Kıbrıs Türk Elektrik Kurumu

KIBTEK tarafından 069/2023 Nolu OSOS yazılımı ihalesi Hakkında Yüklenici Adaylarından gelen sorular ve KIBTEK in cevabı aşağıdaki gibidir.

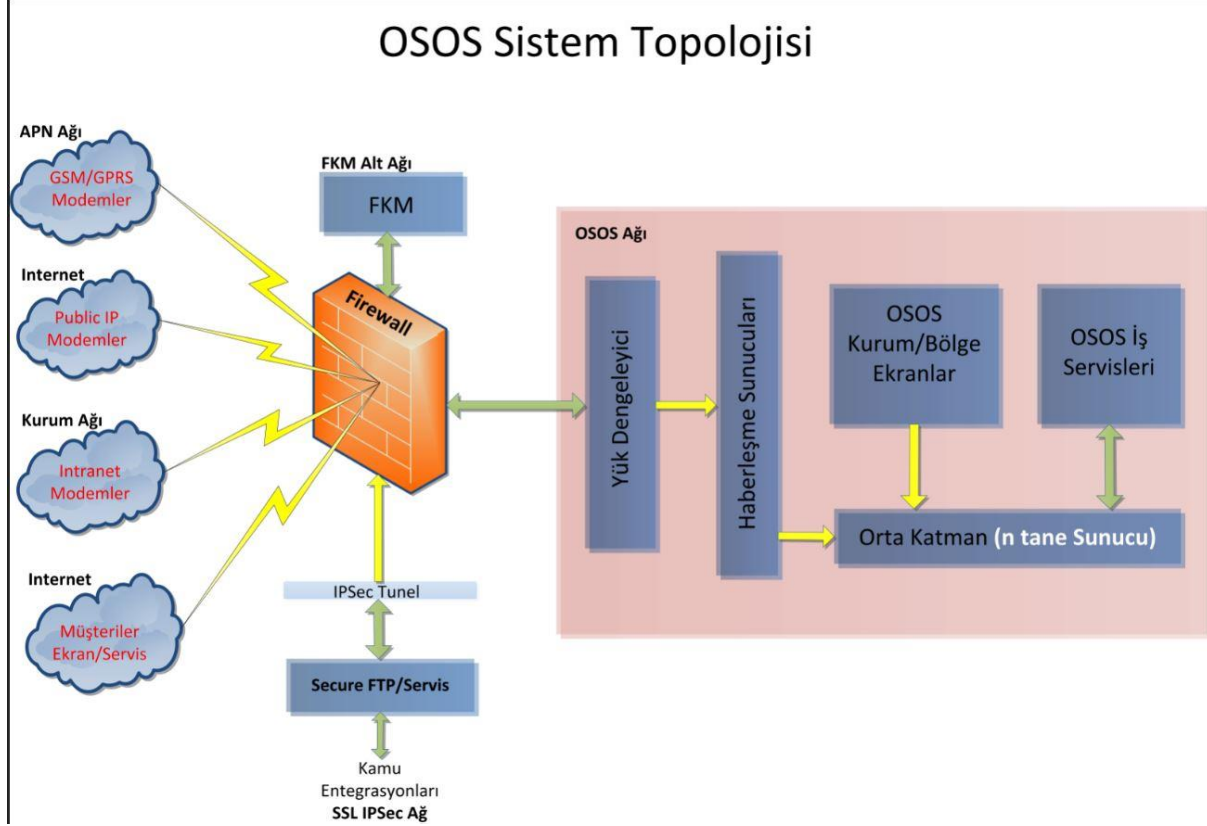
Soru : Bu bağlamda teknik şartnameniz önereceğimiz sistem Oracle veya MySQL veritabanları üzerinde çalışmaktadır. Her iki veritabanı da kullanılabilir.Oracle ücretli bir veritabanı yazılımıdır. Konsorsiyum ortağımız Oracle partneri olduğu için indirimli olarak 60.000 EUR sabit ve yıllık 10.000 EUR fiyatla bu veritabanını projelerimizde müşterilerimize temin edebiliyoruz.

İlk yatırım maliyetini düşürebilmek için mySQL kullanılmasını öneriyoruz.

Kıb-Tek’te bulunan MS SQL 2017 Enterprise eski bir sürümdür ve her durumda birkaç yıl içerisinde güncel bir sürümle değiştirilmesi gerekecektir.

MySQL’in de veritabanı olarak ihalede kabul edilmesi öneri ve talebimizi arz ederiz.

Önerilecek olan veritabanı MsSql olması tercihimiz olup mevcut veritabanımız lisanslı olup sürekli güncellenmektedir.
